GP-01 – Adelberg-Kaiserstraße – Adelberg, Plüderhausen

Darstellung in der Raumnutzungskarte 1:50.000

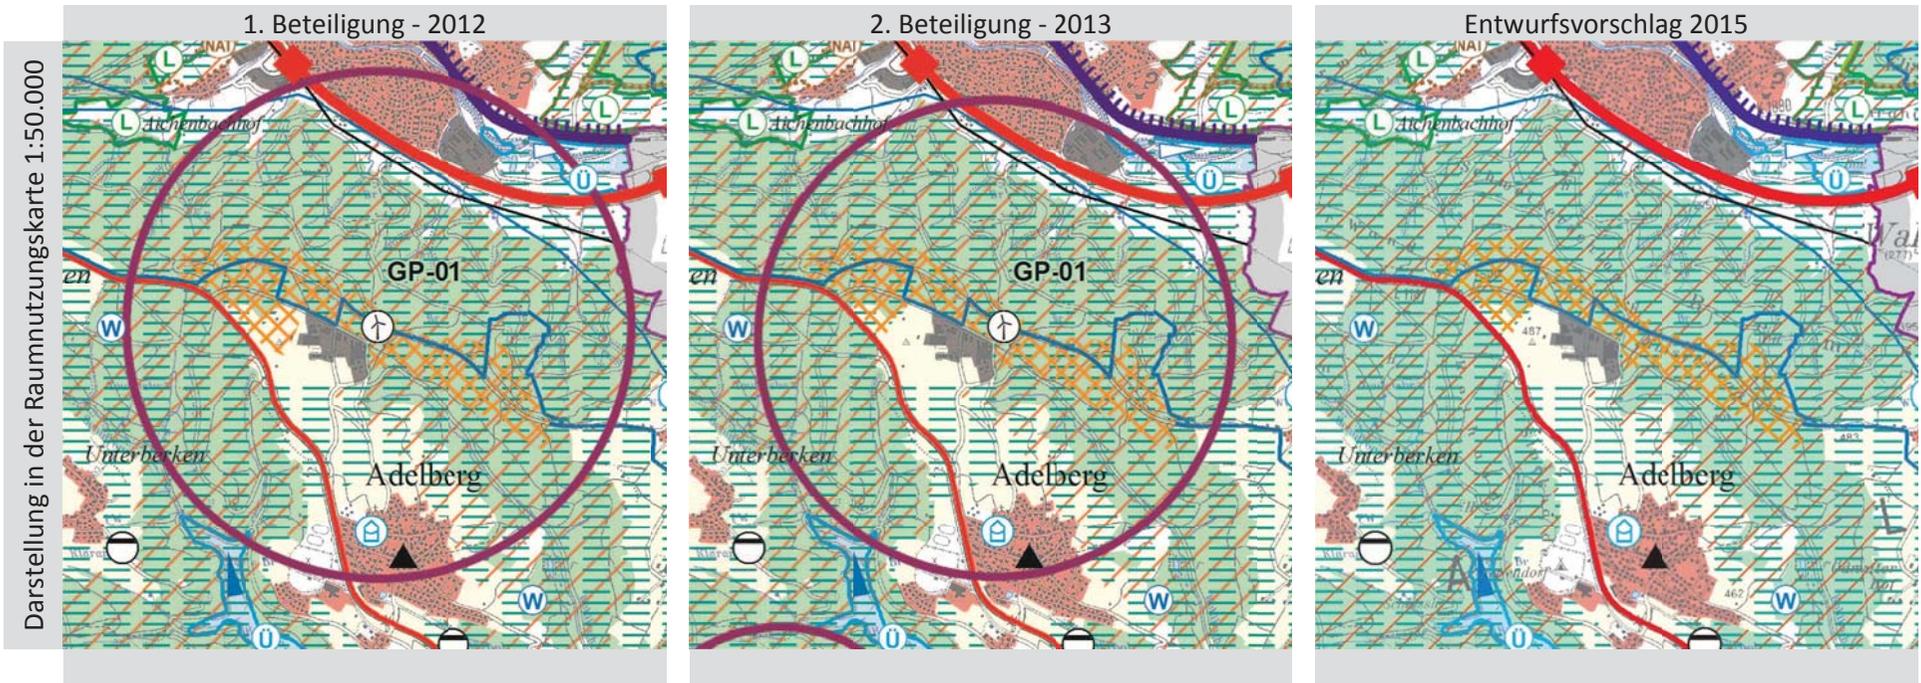
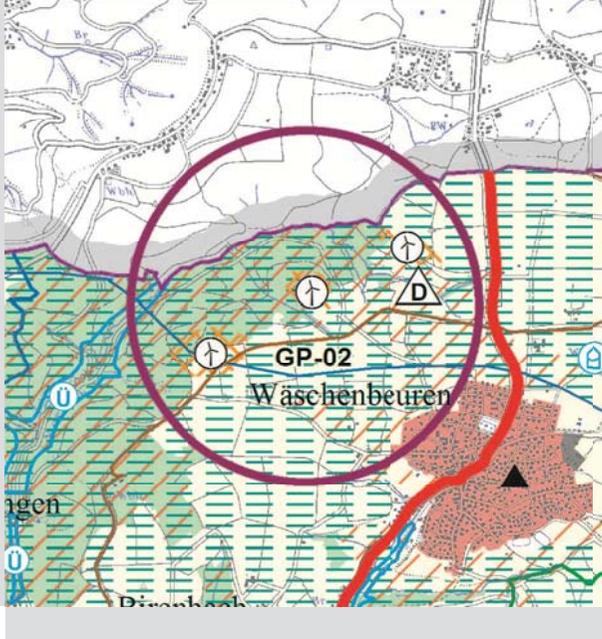
- Reduzierung des Vorranggebietes GP-01 wegen Erweiterungsplanung des Gewerbegebietes nach Nordwesten

- Darstellung gemäß VwV –Regionalplan (MVI) ohne Symbol und Kreis

GP-02 – Eichengern-Strut – Wäschenbeuren

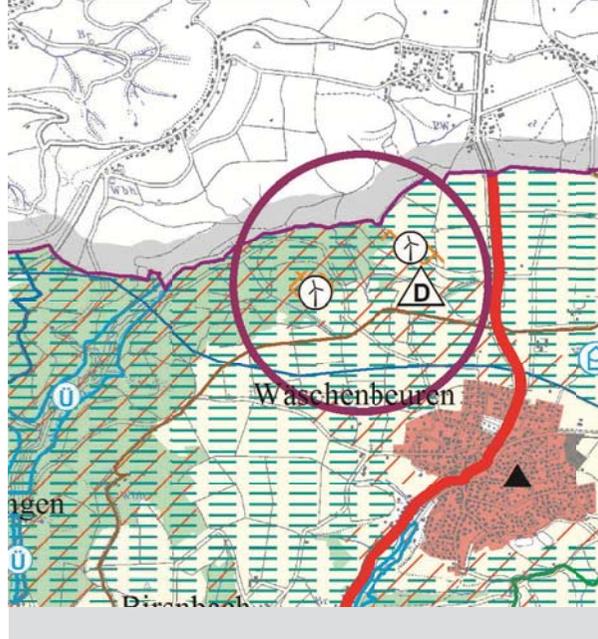
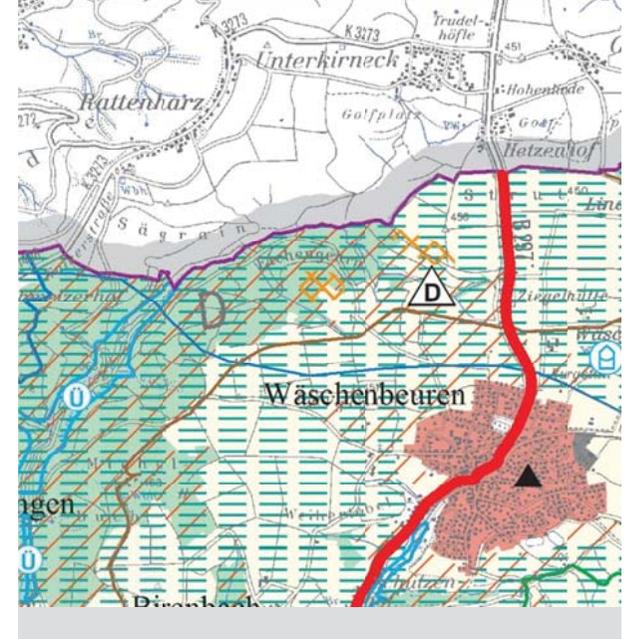
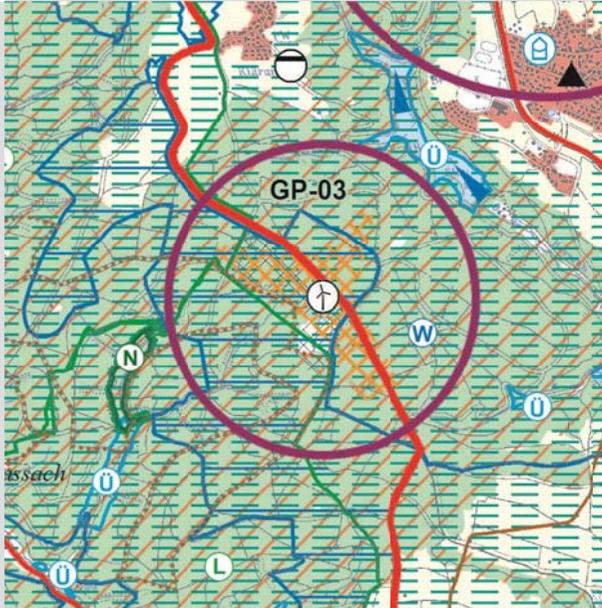
- Der südwestliche Teil wird aufgehoben, da Fernwasserleitung und Produktenleitung (mit besonderen Schutzanforderungen) diesen Teil des Vorranggebietes überqueren -

- Darstellung gemäß VwV –Regionalplan (MVI) ohne Symbol und Kreis

GP-04 - Lauterstein - Lauterstein

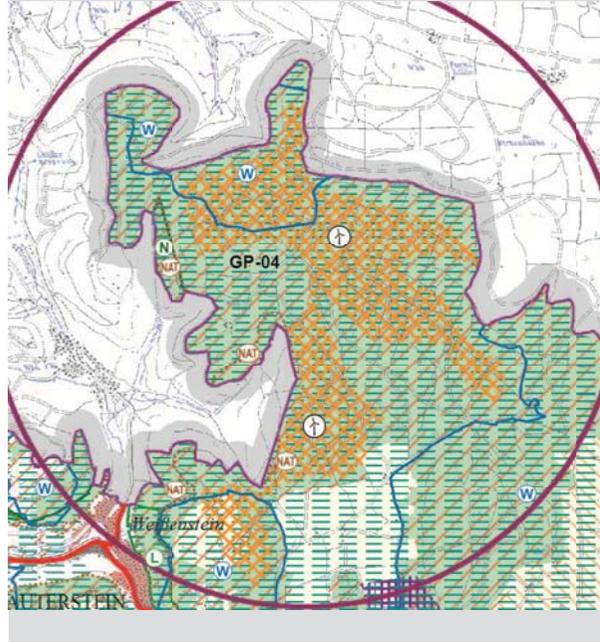
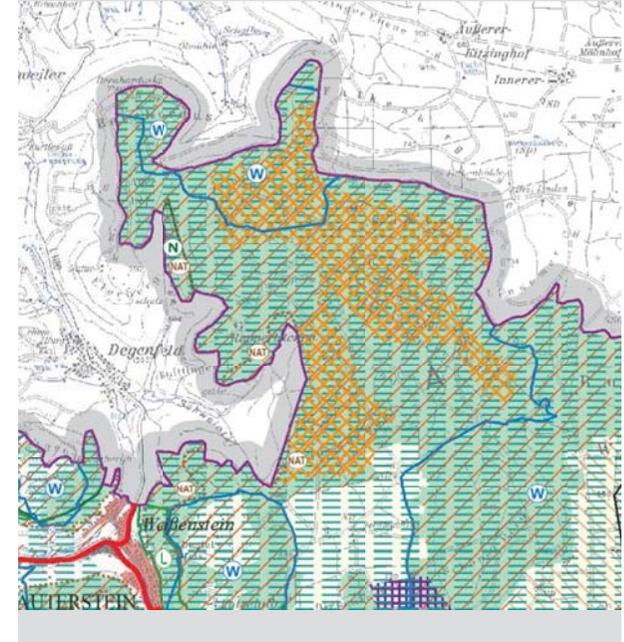
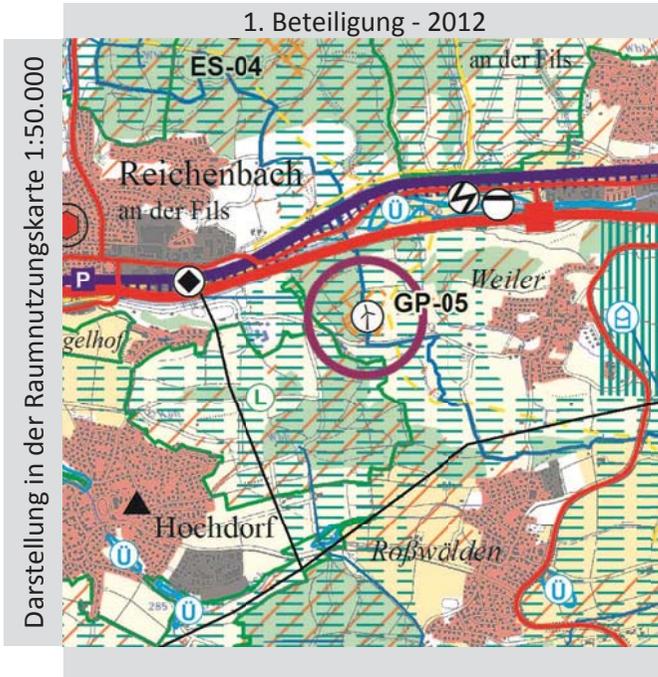
- Südwestlicher Teil des Vorranggebietes aufgrund der Platzrunde modifiziert,
- Weitere Änderungen aufgrund weiterer Gespräche zur neuen Platzrunde am Segelfluggelände Hornberg wahrscheinlich

- Änderungen des Vorranggebietes an der westlichen Seite aufgrund Neuausrichtung der Platzrunde, im Südwesten entfällt Bereich Lützelab östlich von Weissenstein – Anpassung an FFH
- Hinweis auf laufendes Verfahren zur immissionsschutzrechtlichen Genehmigung

GP-05 – Weiler-Hochdorf – Ebersbach an der Fils, Hochdorf

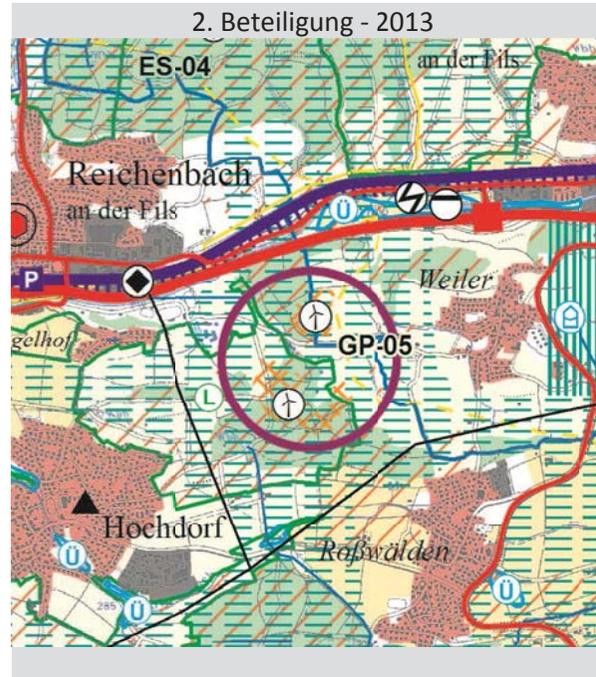
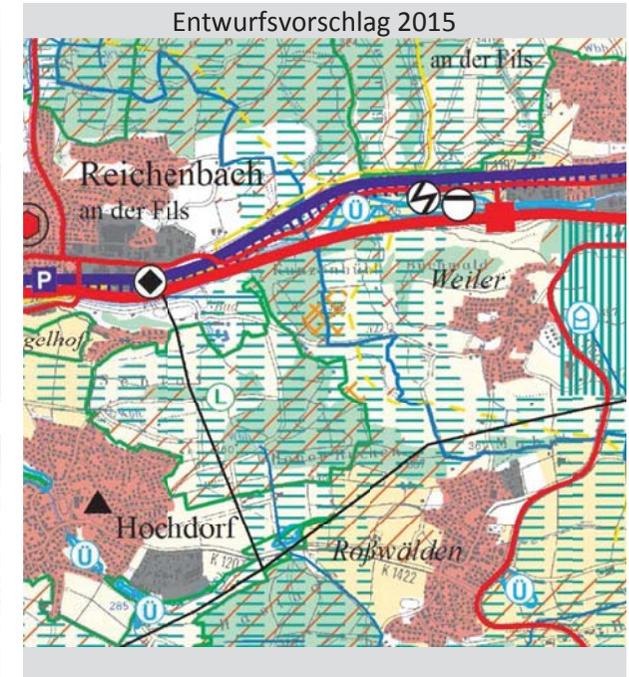
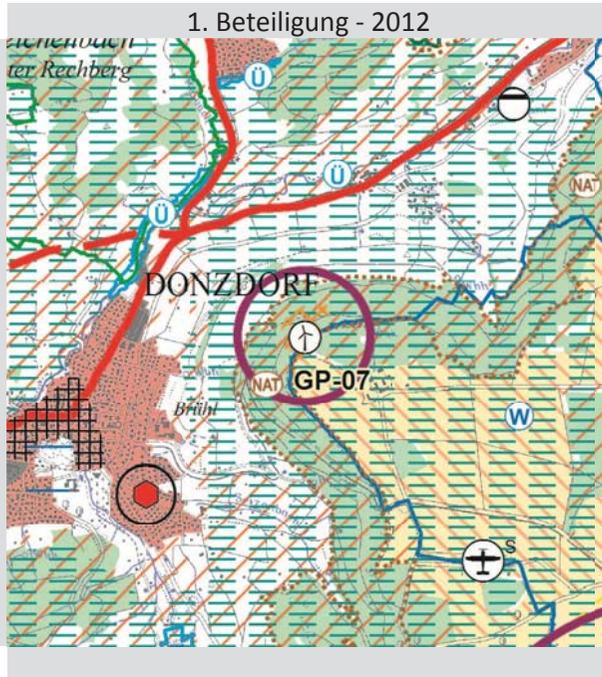
- Geplante Erweiterung des Vorranggebietes auf Hochdorfer Gemarkung liegt teilweise im Landschaftsschutzgebiet

- Südwestliche Teilfläche vom GP-05 liegt im Landschaftsschutzgebiet; für dieses Gebiet ist kein Änderungsverfahren in Aussicht gestellt worden, daher entfällt Teilgebiet auf Hochdorfer Gemarkung.

GP-07 - Messelberg - Donzdorf

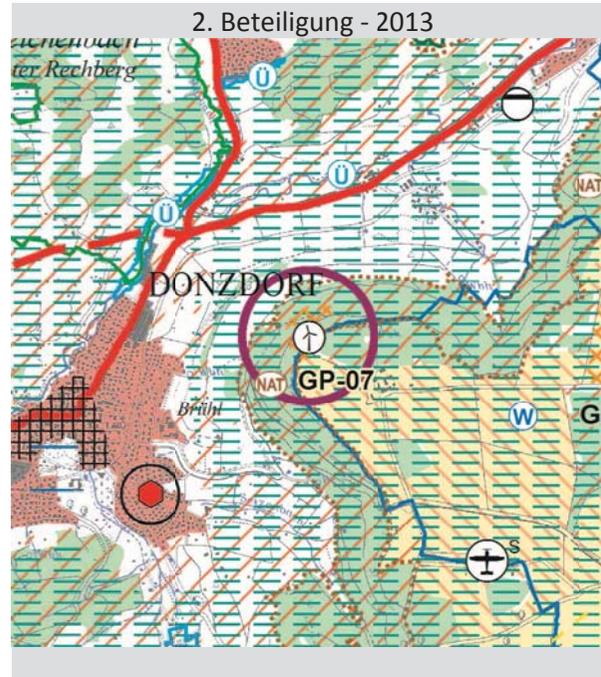
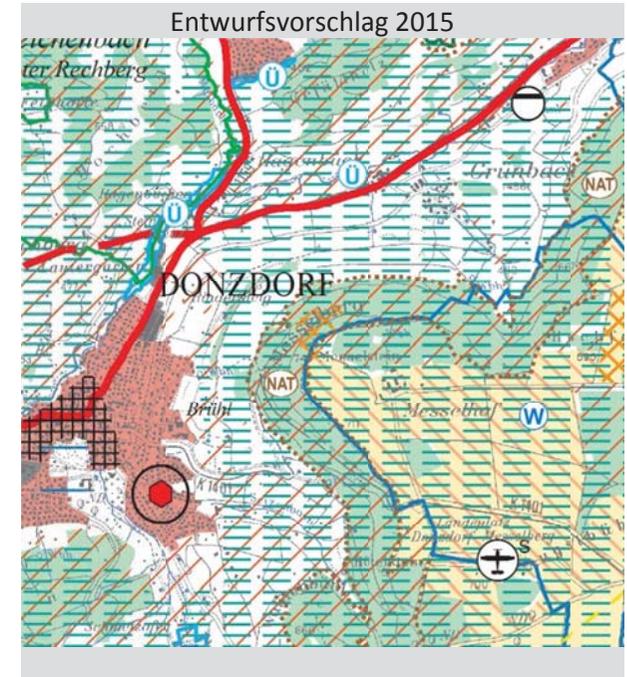
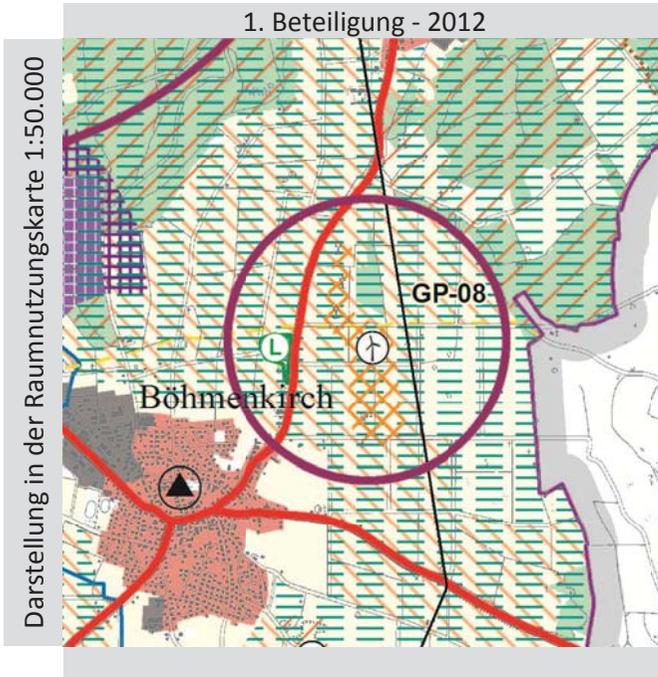
- Zunächst wegen Hubschraubertieffluggebiet aufgehoben

- Dann wegen Aufhebung des Hubschraubertiefflugkorridors in den Entwurf wieder in die Planung aufgenommen

- Kein Vorranggebiet, da nach GP-07 verlagert, ungünstige Reliefstruktur

GP-24 – Aufhausen – Geislingen an der Steige

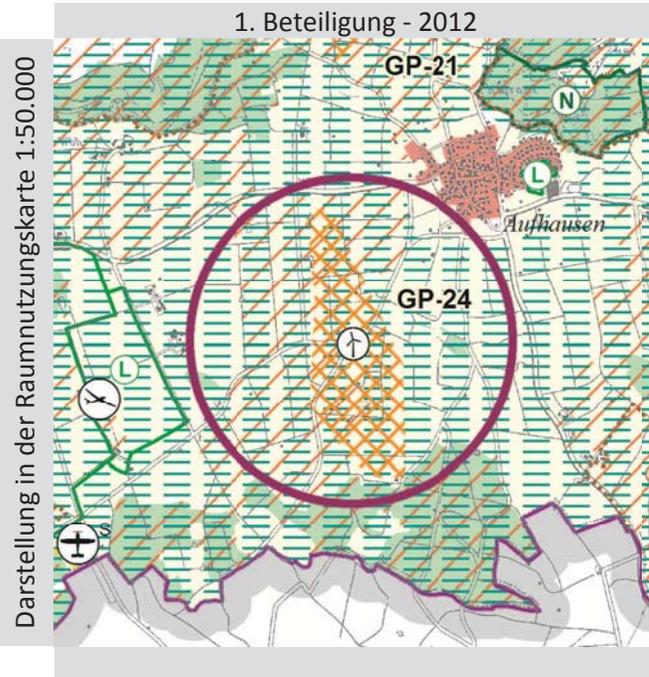
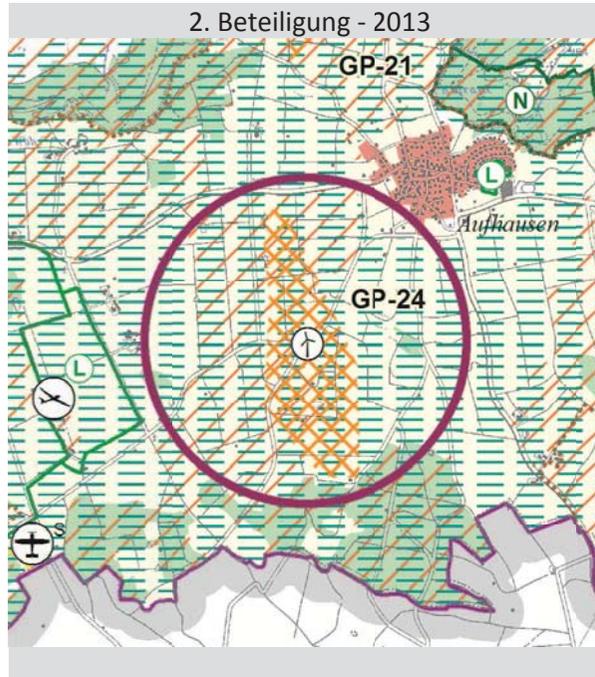
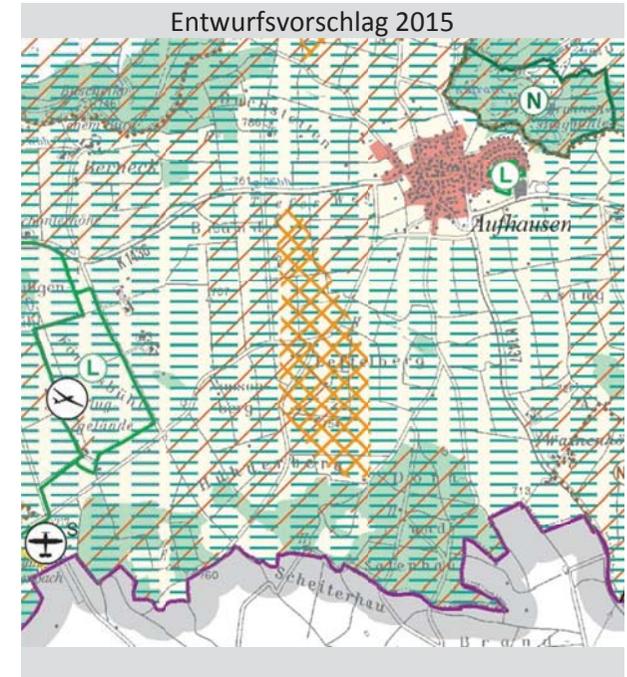
- Bestandsgebiet mit südlicher Erweiterung

GP-25 – Raller/Pferchfeld/Pfitzer – Wiesensteig, Mühlhausen im Täle

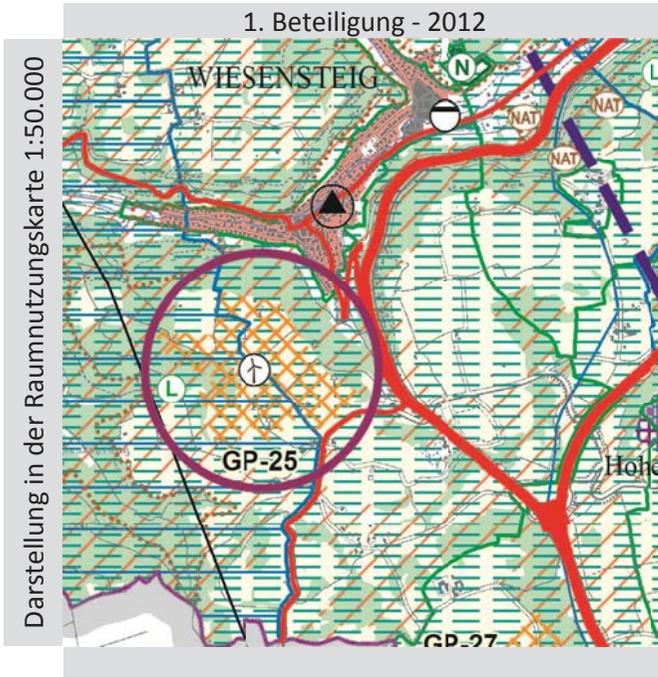
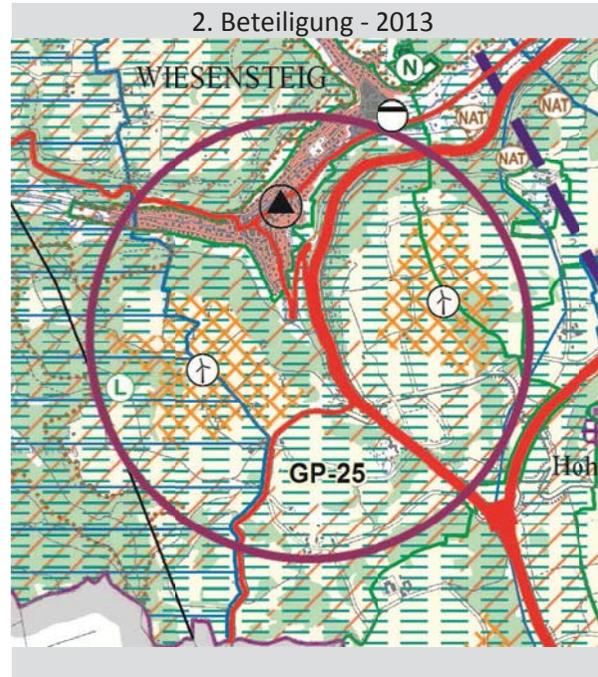
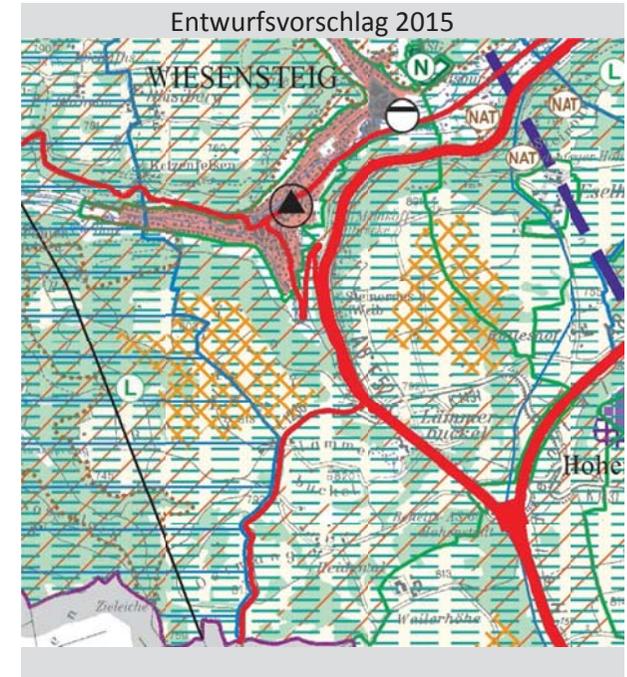
- Erweiterung östlich der Autobahn zum Zeitpunkt der Entwurfsaufstellung wegen geplantem WSG noch in Prüfung

- Hinsichtlich der Lage im Landschaftsschutzgebiet wurde Änderung in Aussicht gestellt (Schreiben vom Landratsamt Göppingen am 21.11.2012)

GP-27 - Hohenstadt - Hohenstadt

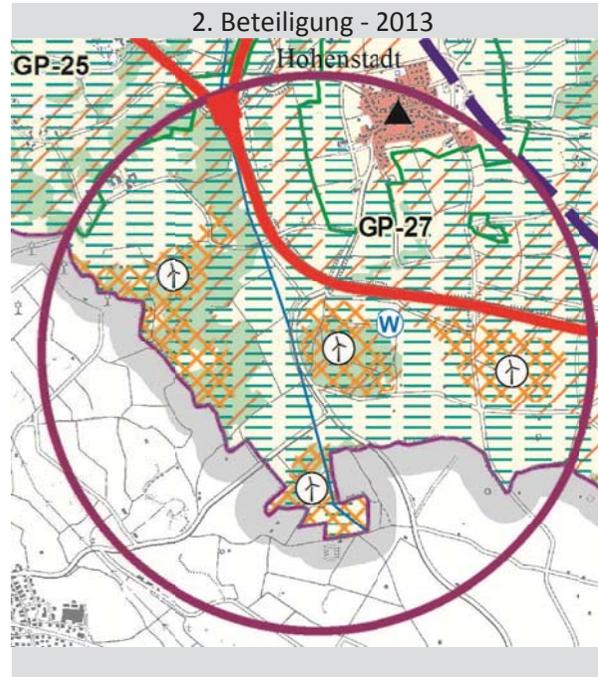
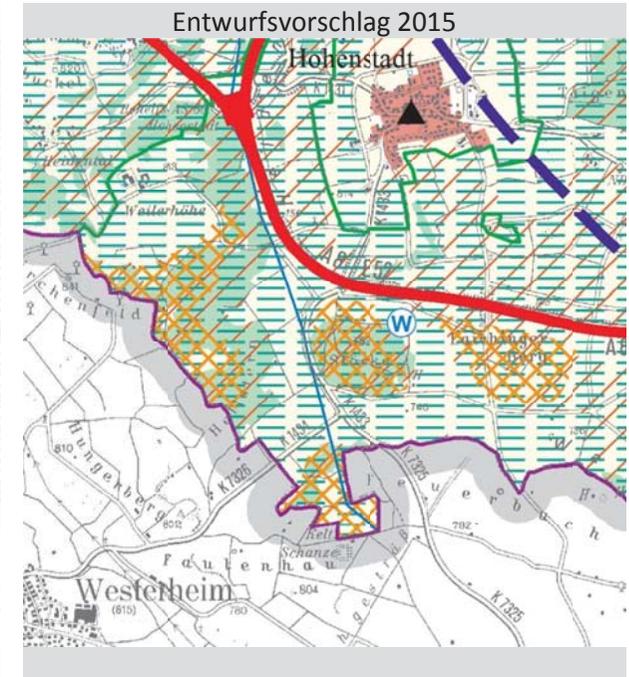
- Vorranggebiete tangieren teilweise die Infrastrukturausbauplanungen der DB-Neubaustrecke Wendlingen-Ulm bzw. der Autobahn, weshalb erst eine spätere Realisierbarkeit in Frage kommen kann.

GP-A – Messelhof – Donzdorf

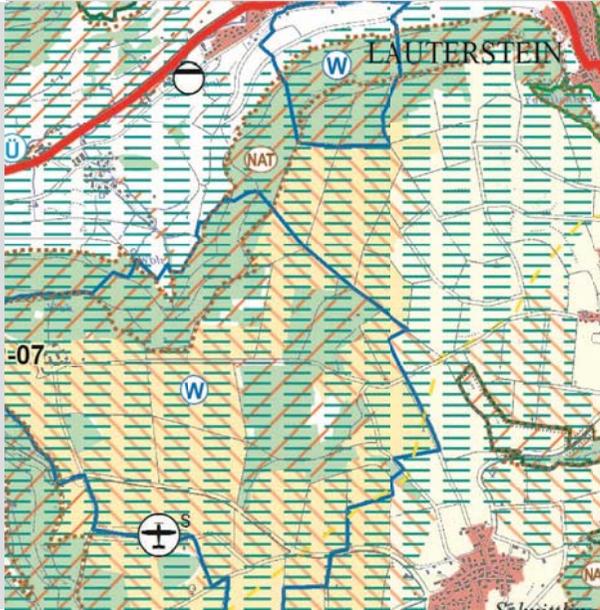
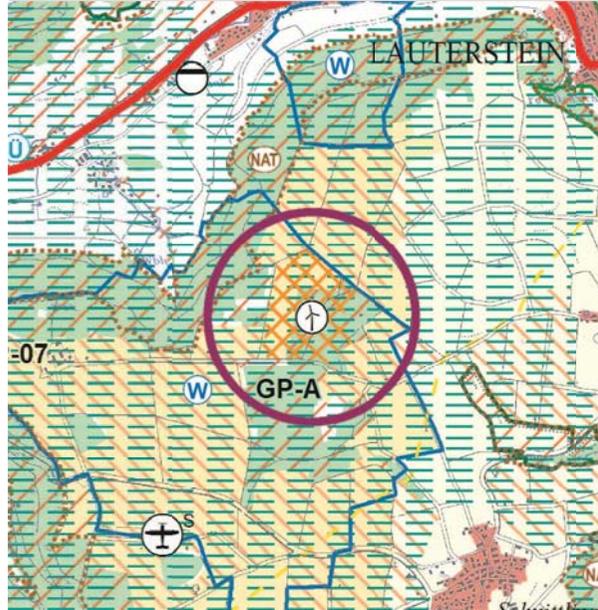
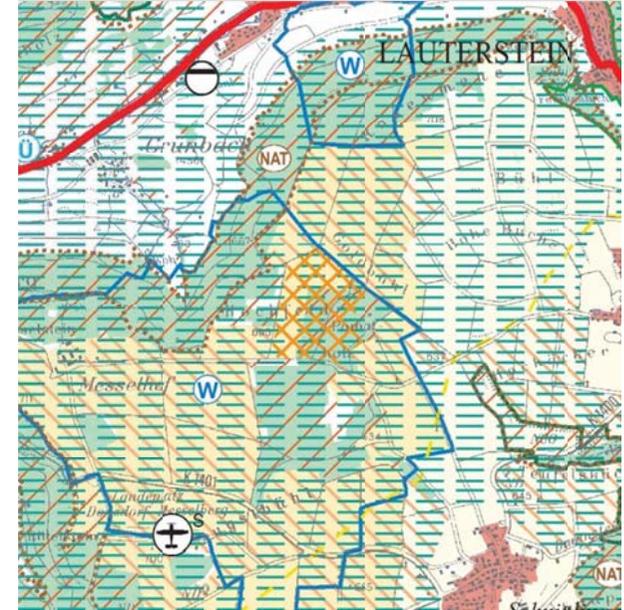
- Neues Vorranggebiet „Messelhof“ wird alternativ zum Vorranggebiet GP-07 „Messelberg“ in das Verfahren eingebracht
